Аналіз доступності проекту реконструкції Поштової площі

Мал. 1.

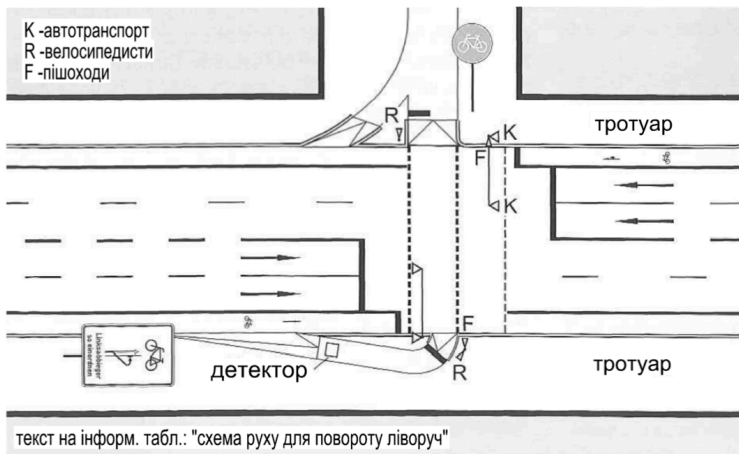
Поточний проект	Пропозиція
КРИТИЧНО: Відсутність наземного пішохідного переходу через Володимирський узвіз	Організувати наземний пішохідний перехід, поруч велосипедний переїзд, бордюри у нуль
	Кишеня для велосипедистів для очікування переїзду на Поштову біля фунікулера (Мал. 1)
Недостатньо місця для руху пішоходів по тротуару з боку площі	Розширити тротуар на Володимирському узвозі за рахунок звуження смуг руху до 2,75 м
КРИТИЧНО: Відсутність безперешкодного проїзду велосипедистів з Володимирського узвозу на вул. Сагайдачного	Зробити розширену стоп-лінію для очікування велосипедистів (Мал. 2) або інше рішення, яке забезпечить безперешкодний та безпечний проїзд велосипедистів прямо через перехрестя
КРИТИЧНО: У проекті не передбачено місця парковки відвідувачів ТЦ та ресторанів – очікується незаконна парковка у пішохідній зоні або уздовж набережної.	Забезпечити паркомісцями належної кількості за межами пішохідної зони та місць інтенсивного пішохідного руху та унеможливити паркування індивідуального моторизованого транспорту на пішохідній зоні
